GMINA NOWA DĘBA

RL.271.11.2020

Dotyczy: Rozbudowa dróg (odcinki A-B oraz F-L) zlokalizowanych na terenie Tarnobrzeskiej Specjalnej Strefy Ekonomicznej Euro Park Wisłosan - podstrefa Nowa Dęba

WIATA ROWEROWA

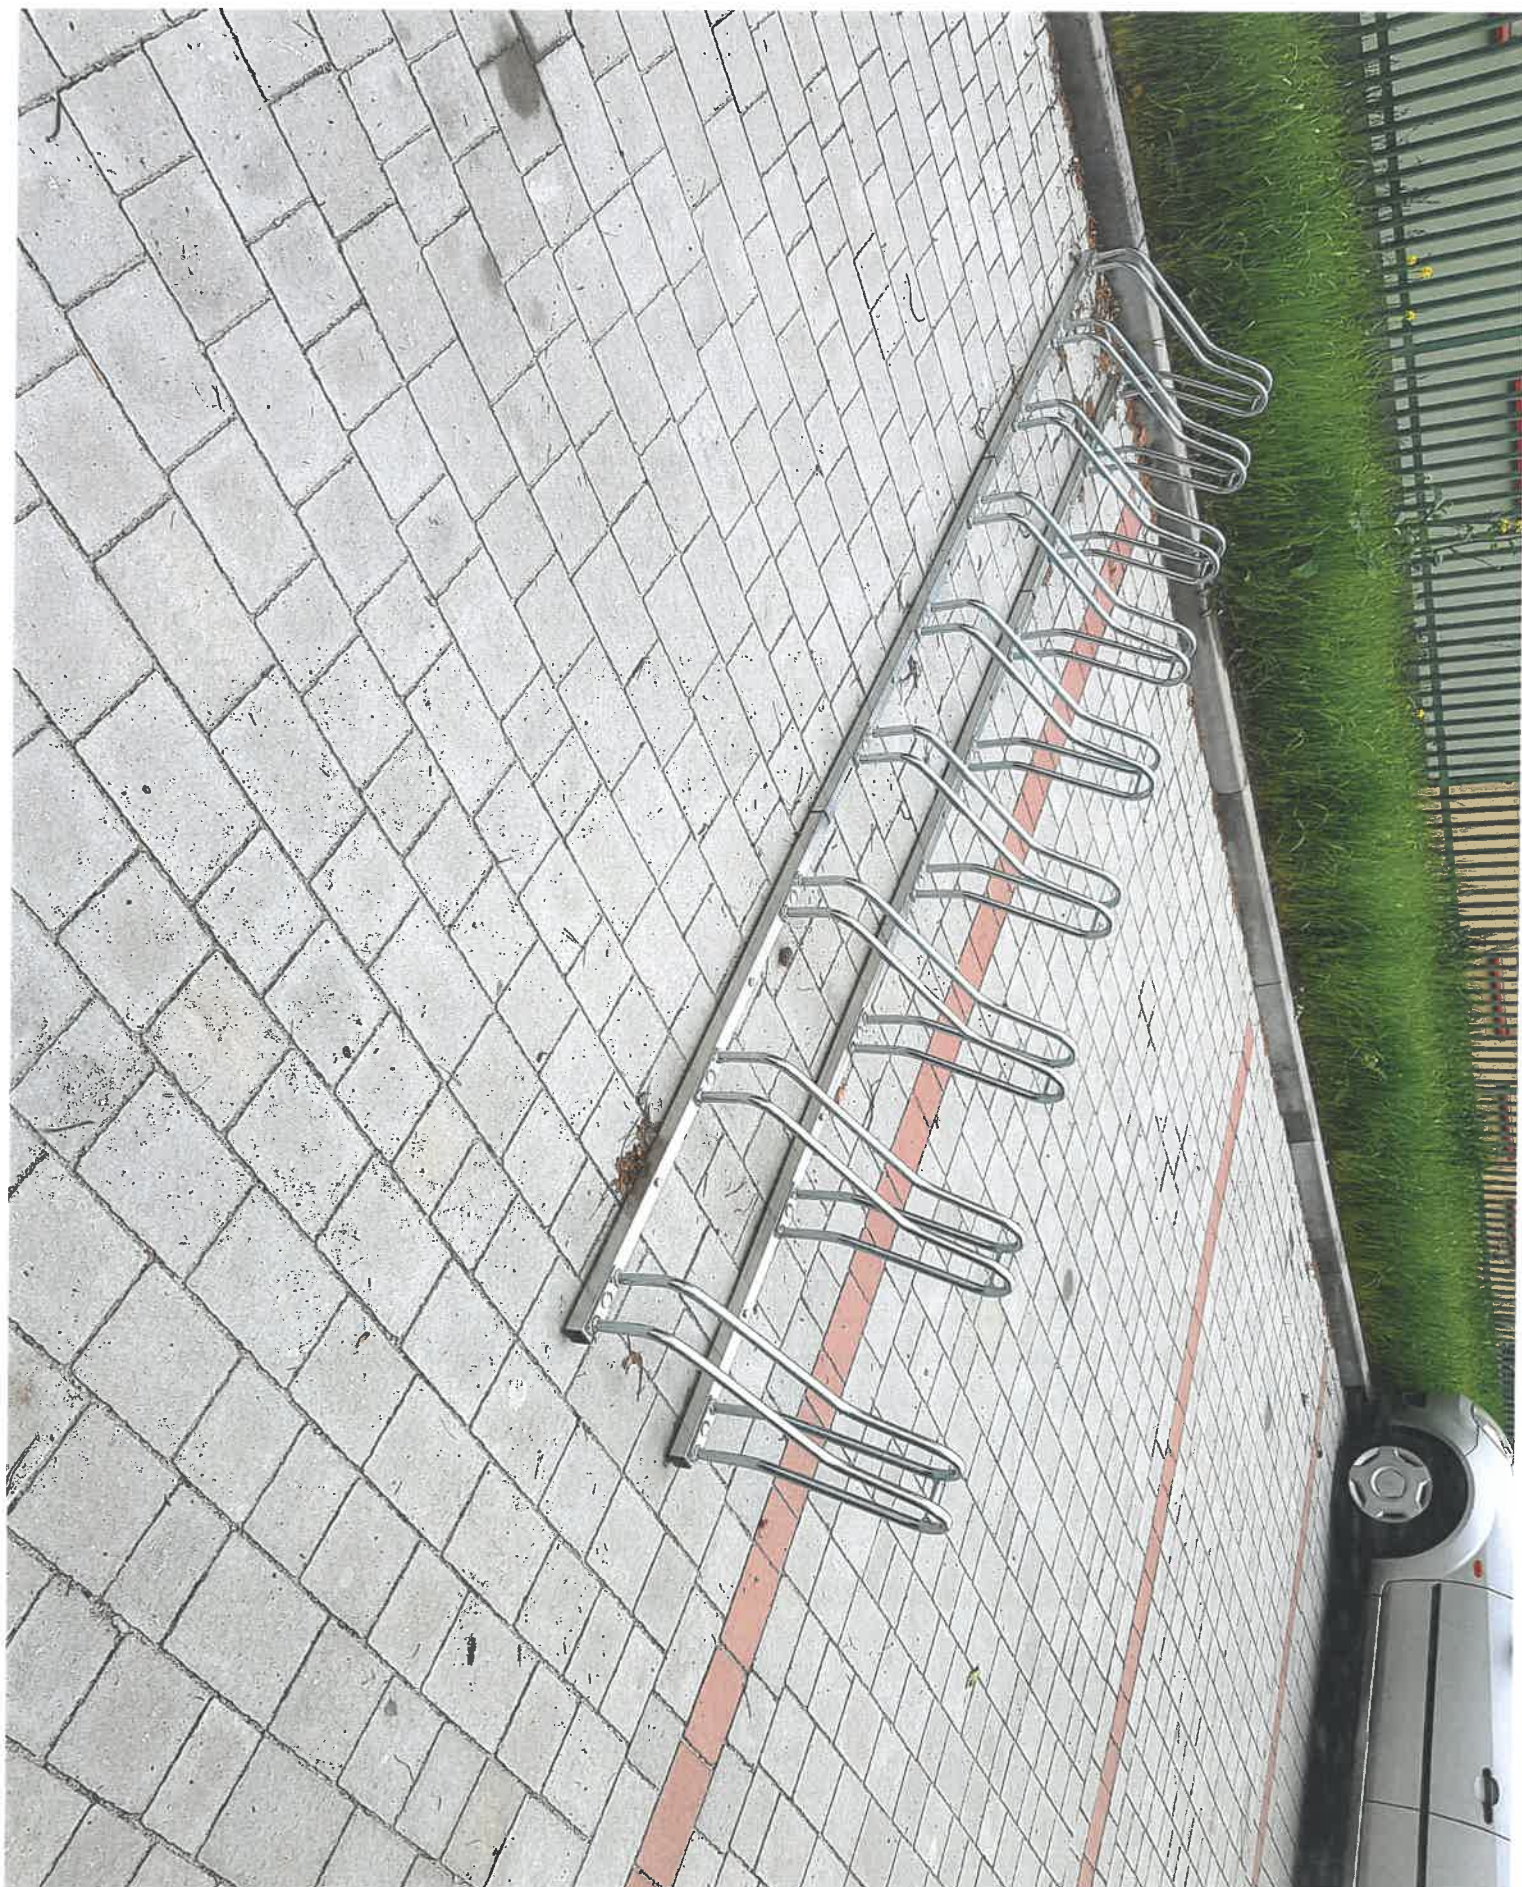
Jaka jest konstrukcja i wymiary wiaty nad parkingiem dla rowerów.

Konstrukcja wiaty zgodnie z załączonym zdjęciem, wykonana z kształtowników stalowych zabezpieczona antykorozyjnie i pokryta płytami z tworzywa sztucznego o wymiarach: 9,0m x 5,0m. Podane wymiary są wymiarami orientacyjnymi, Zamawiający wymaga, aby wiatra rowerowa obejmowała za instalowane stojaki rowerowe.
